# 改善箇所説明図

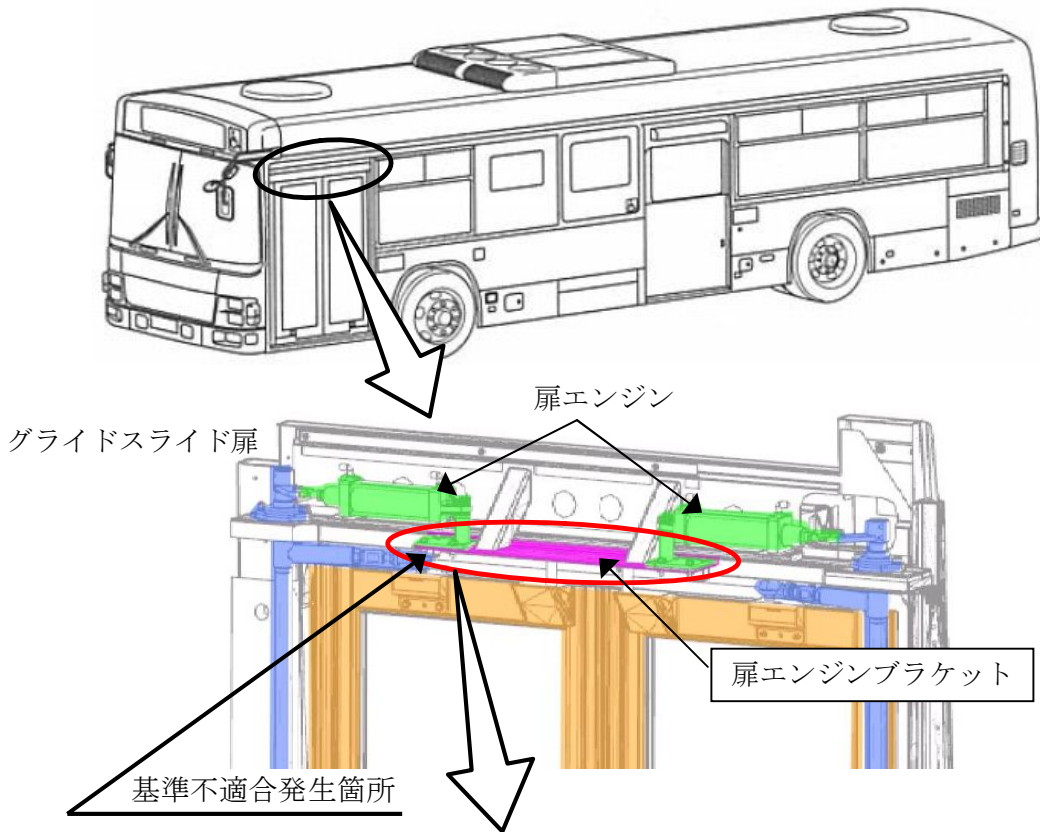
路線バスのグライドスライド扉において、扉エンジンブラケット製造時の曲げ加工が不適切なものがある。そのため、ブラケット端部に亀裂が発生し、そのままの状態で使用を続けると、ブラケットが破損し、最悪の場合、扉の開閉ができなくなるおそれがある。

全車両、扉エンジンブラケットを点検し、曲げ加工が不適切なものは補強材を追加する。尚、当該ブラケットに亀裂が生じている場合は修理も行う。
